MODIFICA TECNICA N. 125

Tratto di Svincolo Vicari Nord

Relazione tecnica e descrittiva della modifica tecnica n. 125

OGGETTO: Comunicazioni di riscontro alla nota dell'Ufficio A.S. Anas prot. CPA-0018526-P del 25/03/2015 e modifiche apportate alle sistemazioni idrauliche e conseguenti modifiche stradali apportate nell'ambito dello Svincolo Vicari Nord

Figura 7 – Stralcio planimetrico barriere di sicurezza, tavola PED PE_SB_P024_40_4137

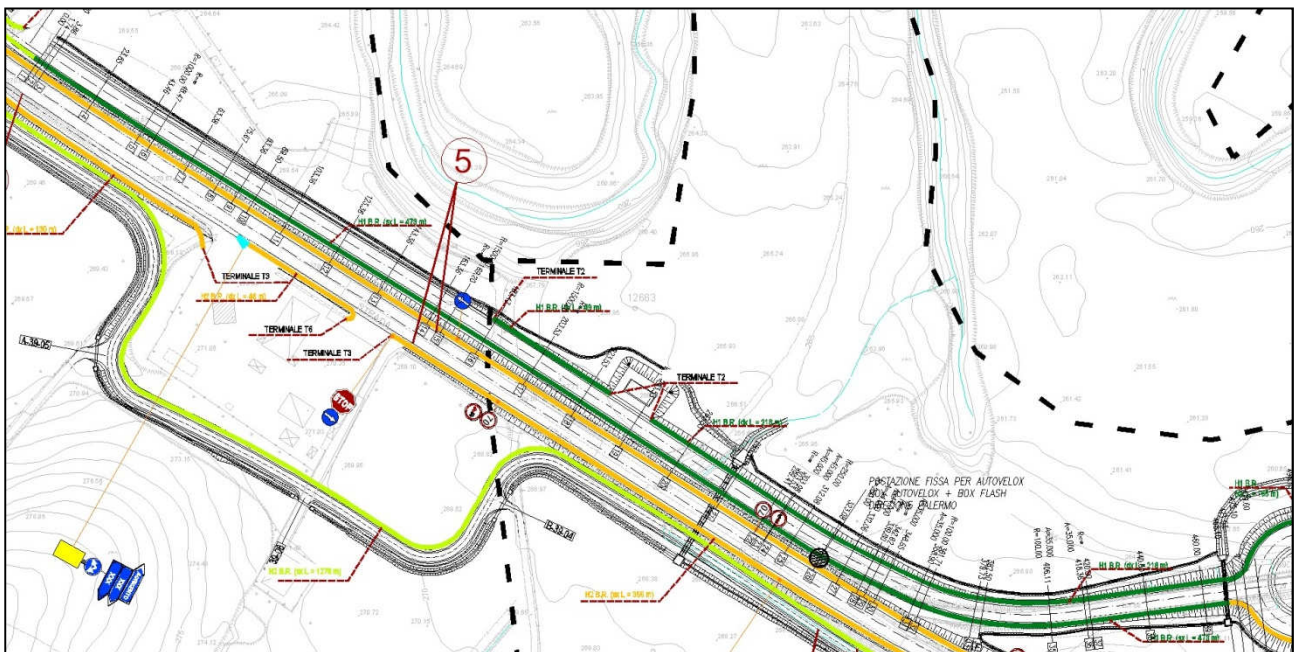
Il presente paragrafo mira a fornire riscontro circa le incongruenze sul posizionamento delle barriere di sicurezza della viabilità secondaria 38A, menzionate nella nota A.S. Anas e riepilogate al punto a) delle osservazioni/prescrizioni.

Per quanto detto, per il posizionamento delle barriere di sicurezza del tratto in esame, va fatto esclusivo riferimento alla "Planimetria segnaletica e barriere di sicurezza - Tav. 24" PE_SB_P024_40_4137, all'interno della quale, oltre al corretto posizionamento, sono indicate anche le caratteristiche funzionali e prestazionali delle stesse barriere.

Nello specifico, la planimetria in questione è stata emessa, nella presente fase di PED, con la Modifica Tecnica n.°75 del 22/09/2014, la cui nota ha come oggetto "Modifiche plano-altimetriche viabilità secondarie SEC.38A, SEC.39"; all'interno di detta nota, al prgf. 5, è riportato il riscontro circa le modifiche apportate alle barriere di sicurezza, rispetto al PEA, che qui si richiamano per completezza:

- SEC.38A : Nessuna variazione rispetto al PEA;

- SEC.39 : Aggiunta di 120 m di barriera N2-W6 BL ed eliminazione di due tratti terminali tipo T1;

Si ribadisce, pertanto, che in fase di PED, per la viabilità secondaria 38A, non sono state previste modifiche planimetriche e prestazionali alle barriere di sicurezza.

Figura 8 – Rilievo tombini esistenti con sovrapposto stradale di progetto

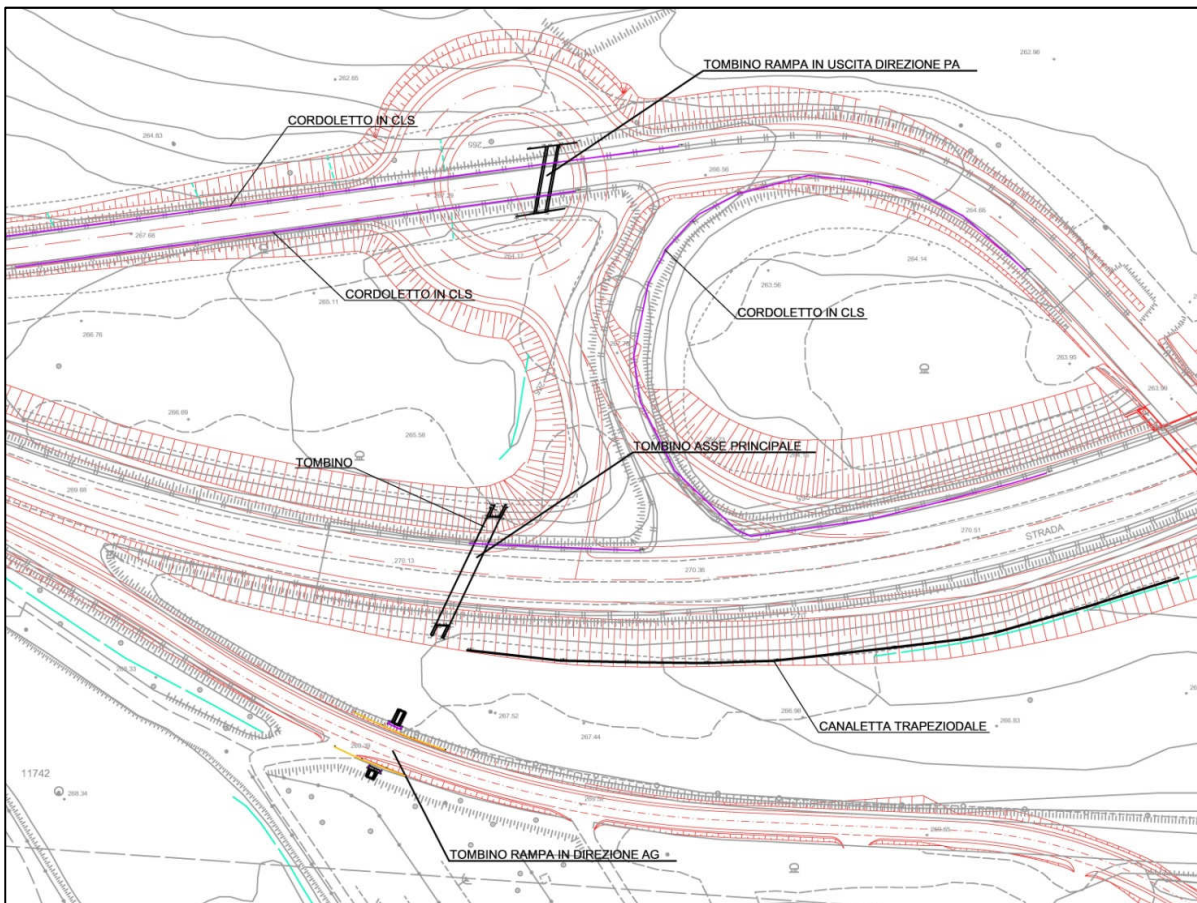
A seguito delle operazioni di sfalcio e pulizia delle aree, come anticipato nei capitoli precedenti, è stato possibile rilevare, in modo compiuto rispetto al rilievo aereo fotogrammetrico di PEA, una linea d'acqua secondaria che attraversa lo svincolo attuale di Vicari Nord per mezzo di tre successivi intubamenti, posti sotto la viabilità esistente.

Si tratta di uno scatolare in c.a., di dimensioni $B=0.8m$, $H=1.0m$, all'interno del quale recapitano le acque di un canale di scolo, proveniente da monte, caratterizzato da un bacino scolante di circa 6ha, con pendenza media di circa il 10%.

Nella configurazione stradale di progetto il tombino cade al di sotto della viabilità secondaria n.°39, dove si attesta, con il medesimo ingombro, sulla pavimentazione esistente. Il tombino, pertanto, può essere mantenuto in esercizio senza necessità di allungamenti, tuttavia, dovrà essere alzata, localmente, la livelletta di progetto della viabilità secondaria n.°39, di circa 60cm, dal momento che l'attuale canna risulta piuttosto superficiale ed andrebbe ad interferire con il pacchetto stradale di progetto.

- Tombino intermedio sotto l'attuale SS121: scatolare in c.a. di dimensioni $B=1.5m$, $H=1.5m$

Il tombino, nella nuova configurazione stradale di PEA, viene a trovarsi sotto l'asse principale in adeguamento della SS121 e, pertanto, per essere mantenuto in esercizio, dovrebbe essere allungato a monte ed allungato/deviato a valle, indirizzando lo sbocco in modo che le portate in uscita non vadano ad interferire con il rilevato di progetto delle rampe 2-3;

- Tombino di valle sotto la attuale rampa in dir. PA: scatolare in c.a. di dimensioni $B=1.5m$, $H=1.5m$

Il tombino esistente, nella nuova configurazione stradale di PEA, si attesterebbe al centro della rotatoria di progetto 38B, pertanto non è possibile il mantenimento dello stesso nella medesima posizione.

Figura 9 – Stralcio planimetria idraulica progetto PED

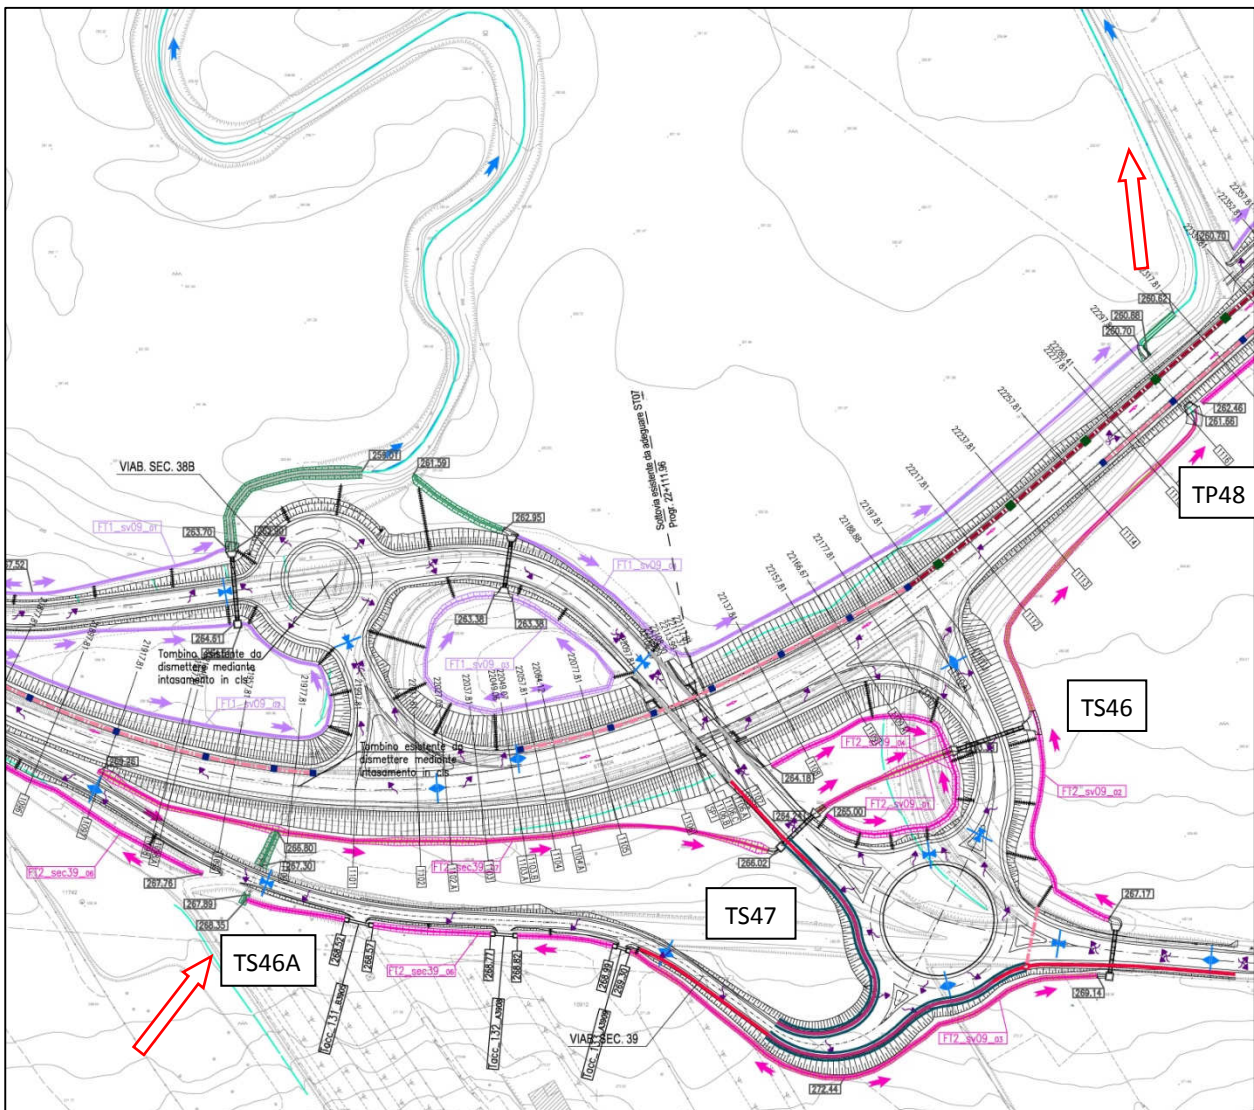
Al fine di garantire la continuità della linea d'acqua, da ultimo rilevata, ed il trasferimento oltre il nuovo svincolo delle portate provenienti da monte, nonché per superare, al contempo, le interferenze dei tombini esistenti con i corpi stradali di progetto, in accordo con il C.G., si è deciso di adottare le seguenti soluzioni:

- il mantenimento in esercizio del tombino di monte esistente, posto sotto la rampa in dir. AG (viab.sec.n.°39 di progetto), previa modifica della livelletta stradale della secondaria di progetto. Il tombino assumerà la codifica di progetto TS46A;

- la contestuale dismissione del tombino intermedio sotto la attuale SS121 e del tombino di valle sotto la rampa esistente in dir. PA, mediante riempimento/intasamento delle canne con calcestruzzo magro;

- la deviazione delle acque in uscita dal tombino di monte esistente all'interno delle aree intercluse di svincolo; le portate defluenti verranno indirizzate mediante adeguato fosso di collegamento rivestito, ai tombini di svincolo già inclusi nel PEA, TS47 sotto la rampa 1 e TS46 sotto la rampa 6, per poi attraversare l'asse principale mediante il tombino principale di PEA TP48 e raggiungere quindi il recapito finale costituito dal corso d'acqua esistente a valle dello svincolo;

Tale modifica migliorativa, utile ad incrementare la trasparenza idraulica dello svincolo di progetto, è da leggere anche come precauzione aggiuntiva a fronte delle condizioni pluviometriche anomale registrate nei mesi a cavallo tra 2014 e 2015.

- il tombino TP47 – circolare in c.a. \varnothing 1500mm, previsto nel PEA alla progressiva di progetto 21+756 –, viene scaricato idraulicamente, visto che, nella nuova configurazione progettuale, quota parte delle portate di monte vengono intercettate dal nuovo tombino TS46A;
- si registra un incremento delle portate defluenti nel tombino TP48 – scatolare in c.a. avente B=1.5m ed H=1.0m, previsto nel PEA alla progressiva di progetto 22+300 –, la cui sufficienza idraulica, pertanto, dovrà essere verificata in base alle nuove condizioni di deflusso;
- si determina un aumento di portata per i tombini di svincolo TS46 e TS47, già previsti in fase di PEA e nelle cui previsioni raccoglievano le sole acque ricadenti all'interno delle aree intercluse;

Figura 10 – Stralcio di planimetria idraulica con riportate le trincee drenanti (doppia linea blu)

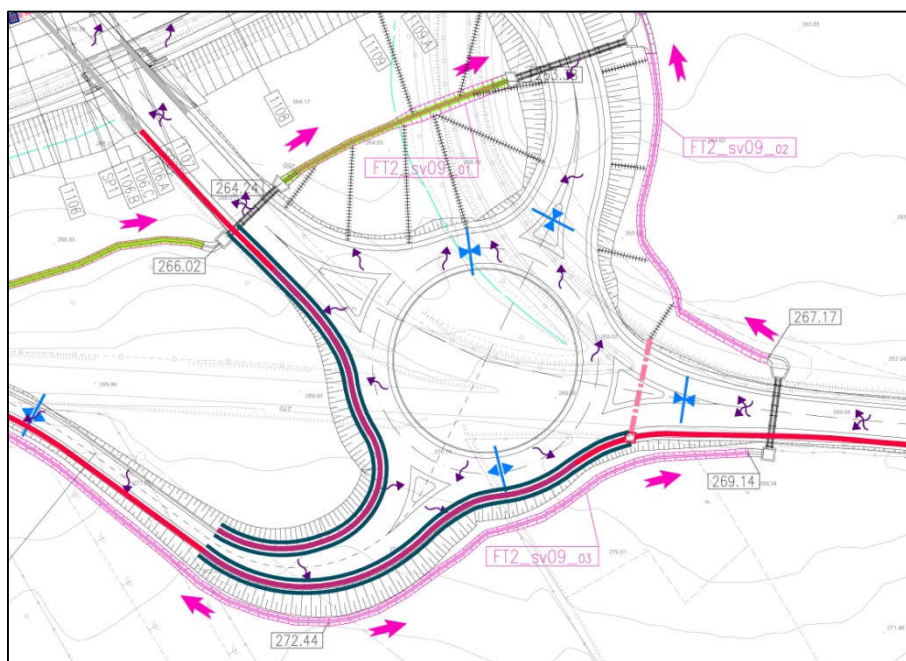
Come anticipato in precedenza, durante la fase di scavo per la realizzazione della rotatoria dello svincolo di Vicari Nord e del tratto di innesto della viabilità secondaria n.°39, nell'ambito della rotatoria stessa, sono stati ravvisati affioramenti d'acqua di entità non trascurabile. Sebbene l'origine di tali venute d'acqua sia riconducibile alle anomale condizioni pluviometriche registratesi nel primo trimestre del 2015, si ritiene opportuno, in accordo con il C.G., procedere ad una implementazione del sistema di drenaggio previsto in PEA.

Si elencano di seguito, con riportata a margine una sintesi esplicativa, gli interventi che verranno eseguiti limitatamente all'area in trincea contigua alla rotatoria in argomento e che sono stati meglio dettagliati all'interno della scheda grafica, allegata alla presente, ed all'interno delle planimetrie idrauliche, emesse contestualmente alla nota della modifica tecnica:

- a) Cunettone di drenaggio con muretto di pulizia: a salvaguardia delle scarpate in trincea, previste in progetto nel tratto terminale della secondaria n.39, e di parte della rotatoria dello svincolo di Vicari Nord, si prevede la predisposizione di una cunetta di drenaggio del tutto simile a quella prevista per il drenaggio delle rampe di svincolo, fatto salvo per la particolare sagomatura del cordolo tergale, che verrà rialzato a formare una parete verticale di circa 60cm, con funzione di muretto di pulizia e di fermapiede della scarpata;

- b) Trincea drenante in pietrisco posta al di sotto della cunetta di drenaggio (tratto terminale viabilità secondaria n.°39 e rotatoria svincolo Vicari Nord): alla luce degli ultimi eventi meteorici e per somma cautela, al fine di mantenere asciutto il piano di posa del pacchetto stradale di progetto e preservare l'integrità delle scarpate in trincea, si ritiene opportuno prevedere una trincea drenante in pietrisco, di dimensioni 1,00m x 1,00m, da posizionarsi al di sotto della cunetta di drenaggio, allo scopo di captare, opportunamente, le acque di infiltrazione sub-superficiale e recapitarle, mediante un tubo micro fessurato, nei pozzetti di monte del tombino di progetto TS47 (PEA), sotto le rampe 4-6 e del collettore di scarico delle acque di piattaforma (PEA), sotto la rampa 5.

- c) Rivestimento scarpate con geocomposito: al fine di evitare il dilavamento superficiale delle scarpate e favorire l'inerbimento e la stabilizzazione dello strato vegetale, si prevede per il tratto in esame, oltre all'idrosemina, anche la messa in opera di un geocomposito fissato al terreno naturale mediante picchetti.

Figura 11 – Sovrapposto livelletta PED/PEA ed indicazione del tratto di variazione del profilo altimetrico della viab.sec.39

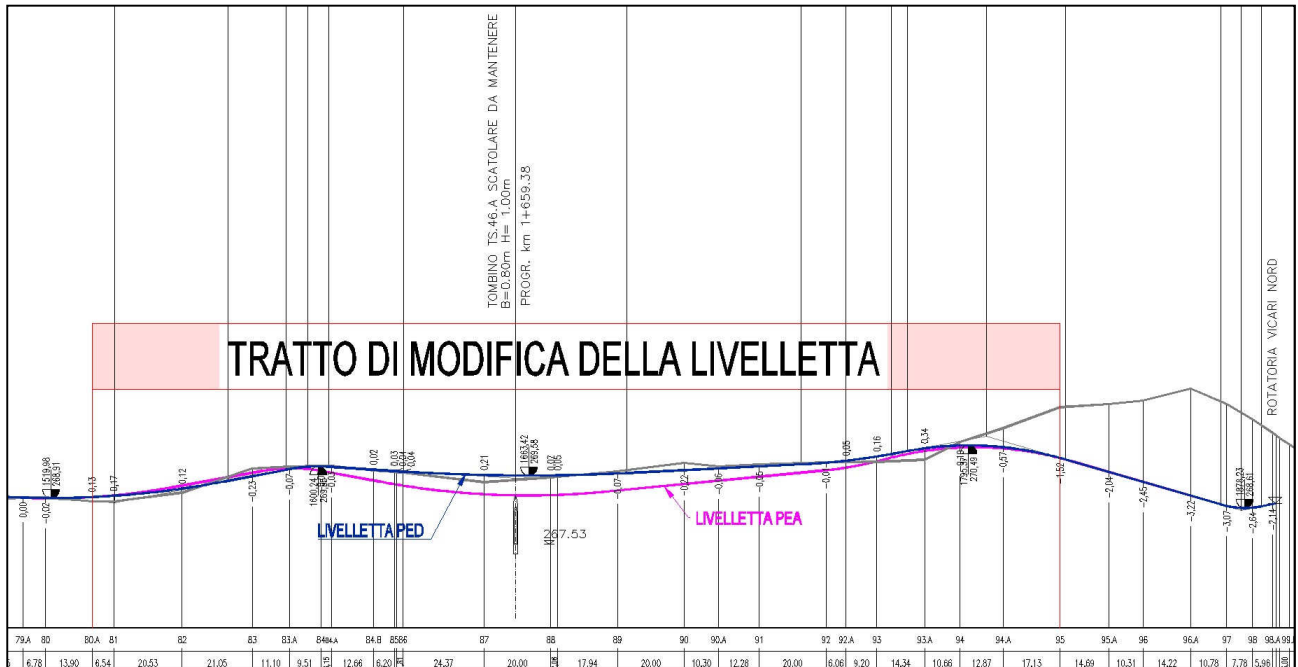
Il mantenimento in esercizio del tombino posto sotto la secondaria n.39, come anticipato in precedenza, impone di innalzare, localmente, la livelletta stradale studiata in fase di PEA di circa 60cm, al fine di garantire un adeguato ricoprimento tra il piano di fondazione del pacchetto stradale di progetto e la canna del tombino esistente.

La modifica alla livelletta comporta la variazione altimetrica, rispetto al PEA, del tratto di viabilità compreso tra le sezioni 80A e 95, per un totale di circa 290m. Si riporta, a seguire, il tratto di profilo longitudinale interessato dalla modifica, con la sovrapposizione delle livellette PED-PEA.
